変更前	変更後	変更理由
<p>2.33.2 5・6号機 仮設備（滞留水貯留設備）</p> <p>（中略）</p> <p>2.33.2.1 基本設計</p> <p>（中略）</p> <p>(8) 浄化ユニット 浄化ユニットは、前置フィルタ、吸着塔タイプ1、吸着塔タイプ2、出口フィルタ、移送ポンプ、鋼管、耐圧ホースにて構成される。前置フィルタは、後に続く吸着塔の吸着性能に影響が出ないよう、あらかじめ大きめの不純物を取り除き、吸着塔タイプ1に充填された活性炭により浮遊物質やコロイド状物質という比較的分子量の大きい物質を除去する。さらに、その後段の吸着塔タイプ2に充填されたセシウム／ストロンチウム同時吸着材により、滞留水に含まれる放射性核種を除去する。なお、出口フィルタは、前段までの吸着材が下流に流出することを防ぐために設置する。（添付資料－8 参照） 浄化ユニットの使用済セシウム／ストロンチウム同時吸着塔は水抜きした後、使用済セシウム吸着塔一時保管施設に一時的に貯蔵する。 <u>なお、浄化ユニット処理水は別途許可されるまで直接散水しない。</u></p> <p>（中略）</p> <p>2.33.2.1.7 構造強度</p> <p>（中略）</p> <p>(5) 浄化ユニット 浄化ユニットは、「実用発電用原子炉及びその付属設備の技術基準に関する規則」において、廃棄物処理設備に相当するクラス3 機器に準ずるものと位置付けられる。 浄化ユニットについては、「設計・建設規格」、<u>日本工業規格</u>（JIS 規格）等の国内外の民間規格に適合した工業製品の採用、JIS 規格またはこれらと同等の技術的妥当性を有する規格での設計・製作・検査を行う。</p> <p>（以下、省略）</p>	<p>2.33.2 5・6号機 仮設備（滞留水貯留設備）</p> <p>（中略）</p> <p>2.33.2.1 基本設計</p> <p>（中略）</p> <p>(8) 浄化ユニット 浄化ユニットは、前置フィルタ、吸着塔タイプ1、吸着塔タイプ2、出口フィルタ、移送ポンプ、鋼管、耐圧ホースにて構成される。前置フィルタは、後に続く吸着塔の吸着性能に影響が出ないよう、あらかじめ大きめの不純物を取り除き、吸着塔タイプ1に充填された活性炭により浮遊物質やコロイド状物質という比較的分子量の大きい物質を除去する。さらに、その後段の吸着塔タイプ2に充填されたセシウム／ストロンチウム同時吸着材により、滞留水に含まれる放射性核種を<u>散水可能な放射能濃度（詳細は「Ⅲ 第3編 2.1.2 放射性液体廃棄物等の管理」参照）</u>まで除去する。なお、出口フィルタは、前段までの吸着材が下流に流出することを防ぐために設置する。（添付資料－8 参照） 浄化ユニットの使用済セシウム／ストロンチウム同時吸着塔は水抜きした

図-3 5・6号機 滞留水貯留設備 系統概要図

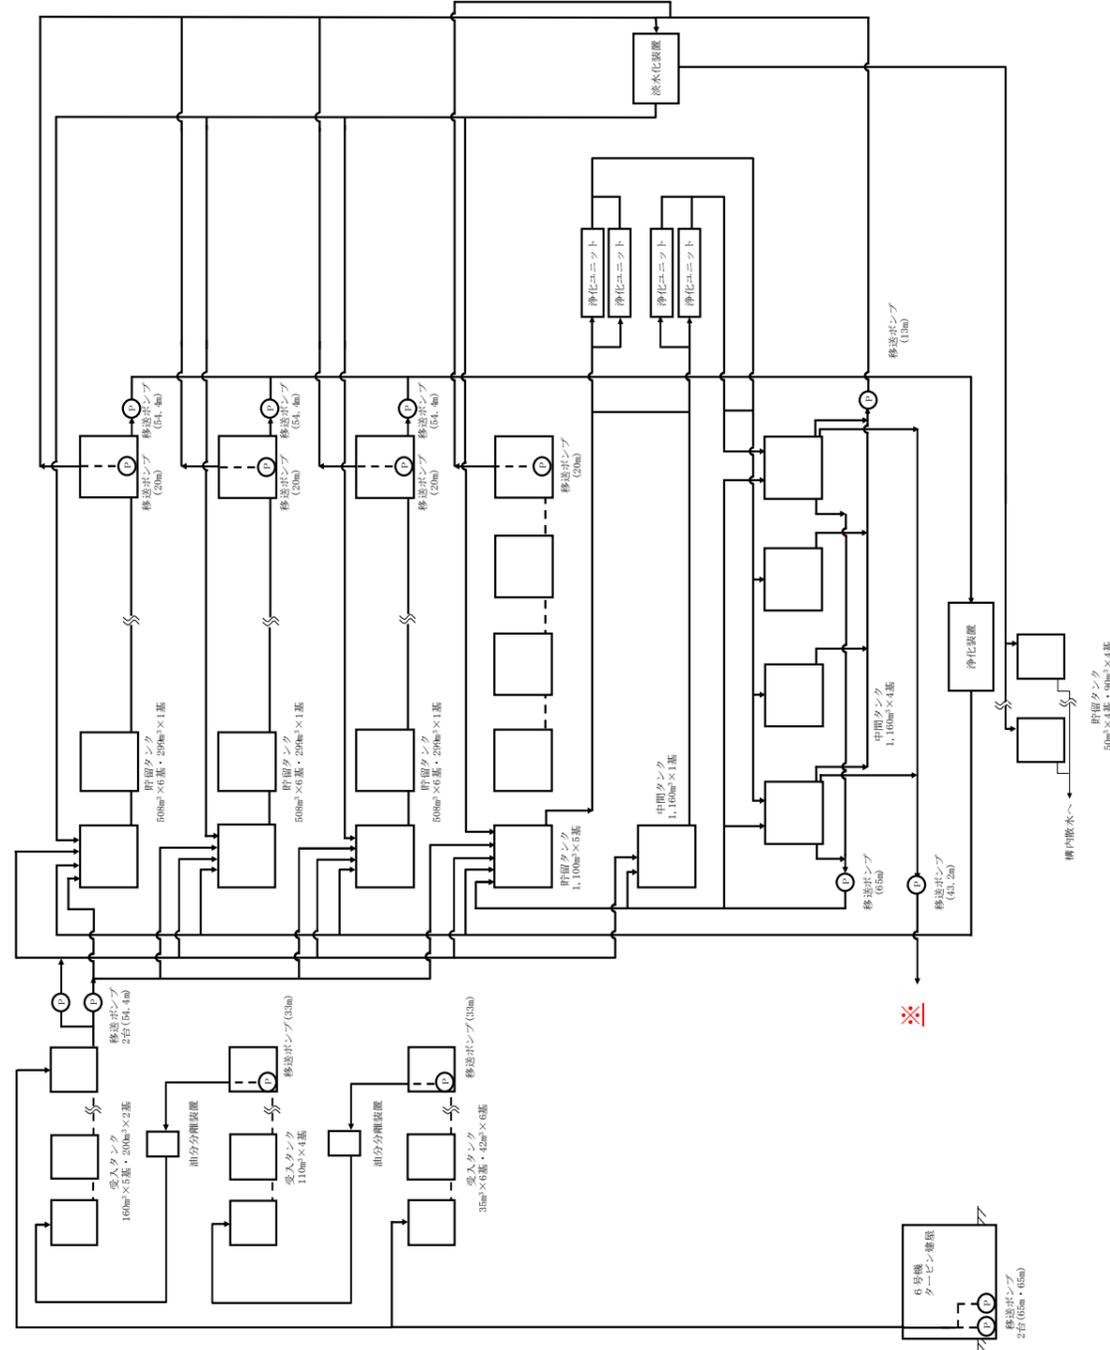
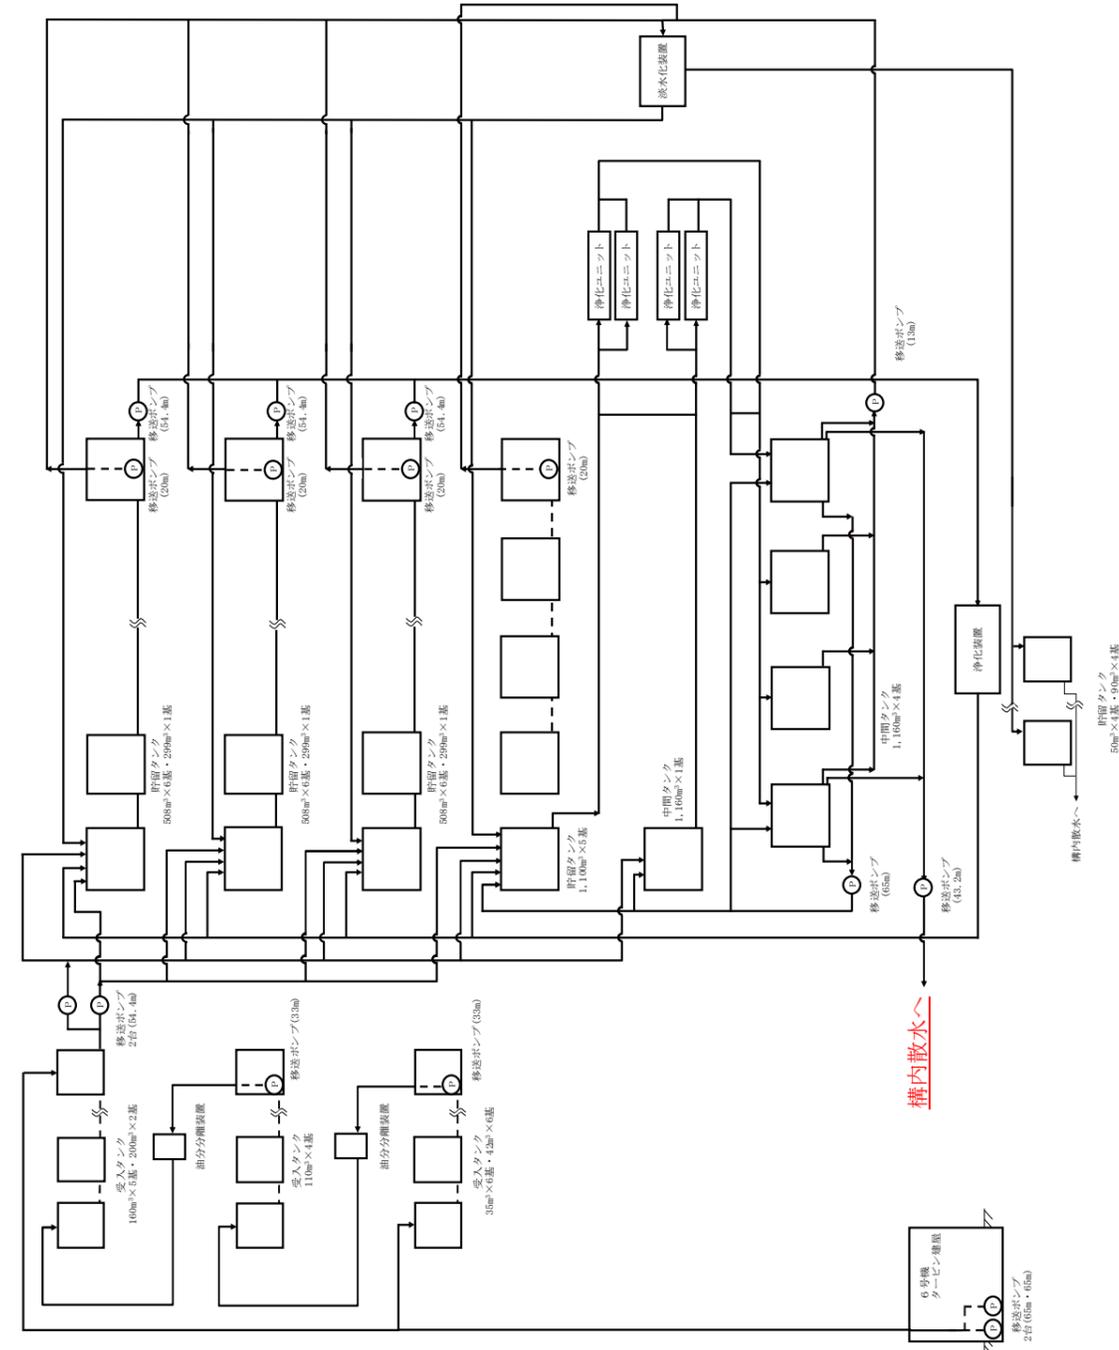
※：浄化ユニット処理水は別途許可されるまで直接散水しない。

浄化ユニット処理水の直接散水による変更
